Datum: 27.01.2021

Klassifizierung keine  
Aktenzeichen 11KEX.SEG15, 11/18/020  
Referenz ENSI 11/2611

## Stellungnahme des ENSI zu den aktualisierten Fukushima-Erdbeben- nachweisen des Kernkraftwerks Mühleberg

Abbildung 1: Horizontales und vertikales UHS auf Fundamentniveau des Reaktorgebäudes (-14 m), Mean-Werte, Überschreitungshäufigkeit  $10^{-4}$  pro Jahr und 5 % Dämpfung.

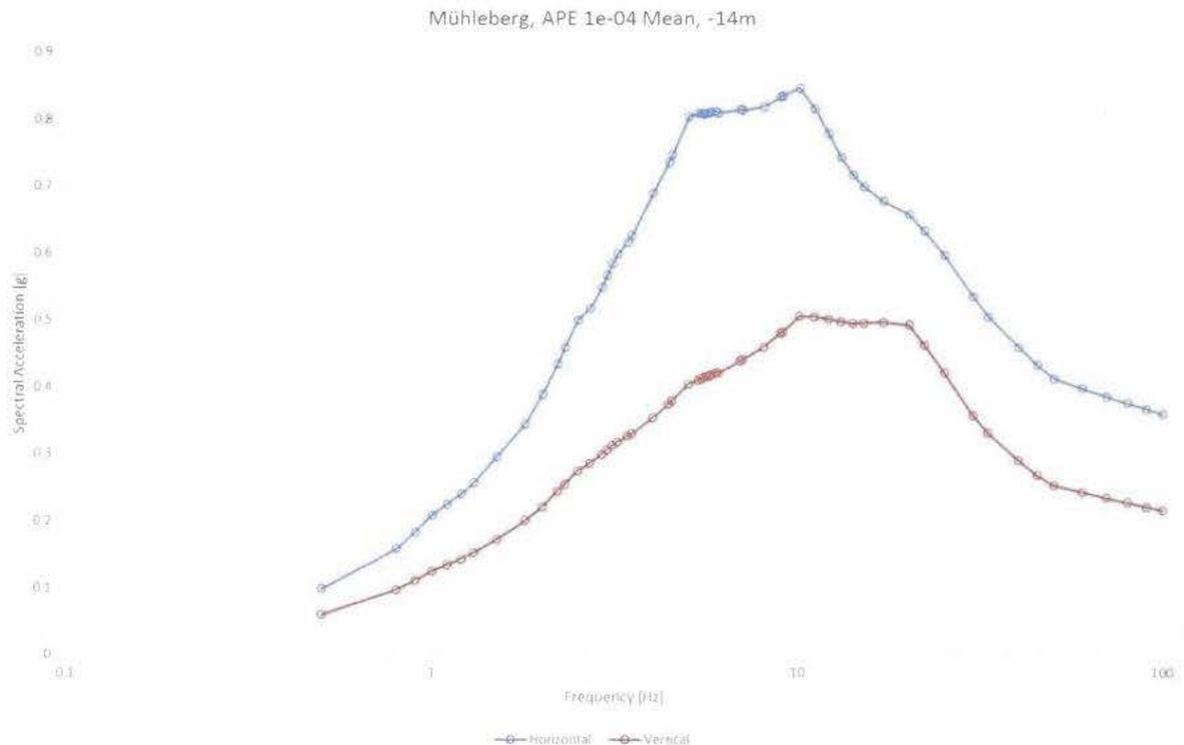
Die von der BKW angegebenen UHS /3/ sind korrekt. Die UHS für die Erdbebengefährdungsannahmen ENSI-2015 sind korrekt aus dem gemäss der Verfügung vom 26. Mai 2016 vorgegebenen Bericht /18/ übernommen worden. Der für den Erdbebennachweis massgebende PGA-Wert der Horizontalkomponente auf Fundamentniveau (-14 m) des Reaktorgebäudes beträgt 0,36 g.

Abbildung 2: Horizontale UHS auf Fundamentniveau des Reaktorgebäudes (-14 m), Mean-Werte, Überschreitungshäufigkeit  $10^{-4}$  pro Jahr und 5 % Dämpfung für verschiedene Erdbebengefährdungsannahmen.

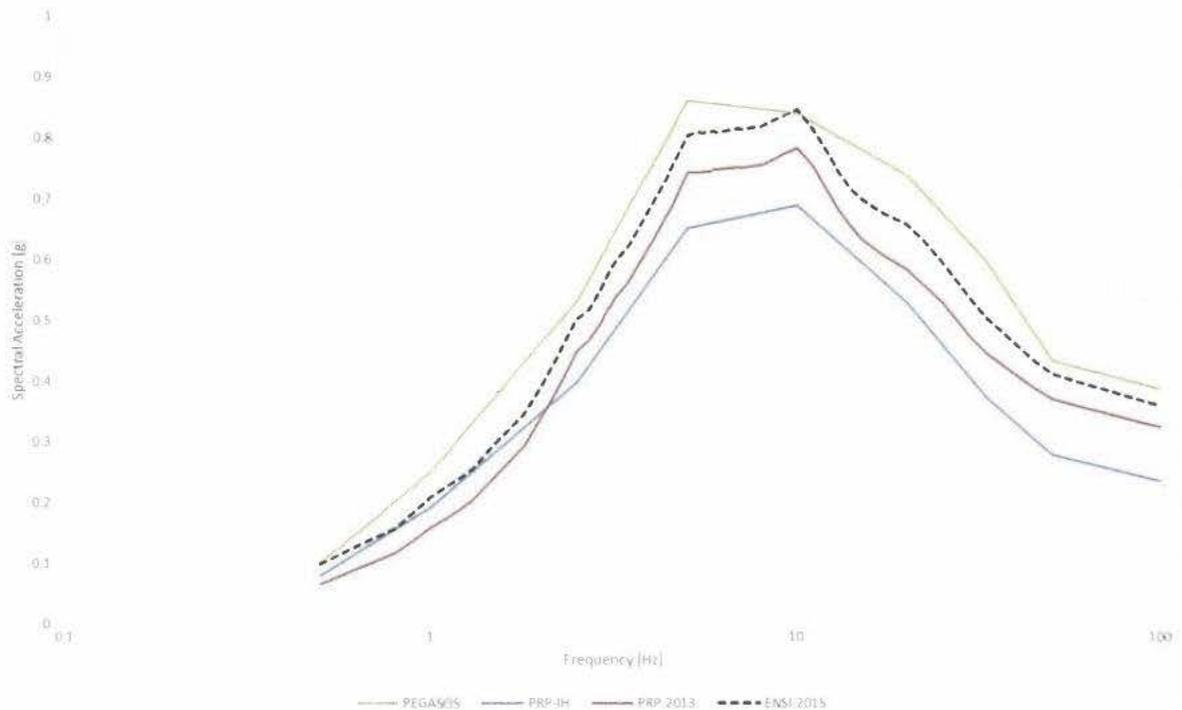
Aus dem Vergleich (Abbildung 2) der Erdbebengefährdungsannahmen PRP und ENSI-2015 für die Horizontalkomponente auf dem Fundamentniveau des Reaktorgebäudes (-14 m) resultiert, dass die Erdbebengefährdungsannahmen nach ENSI-2015 im Mittel um 12,6 % über den Gefährdungsannahmen von PRP liegen.
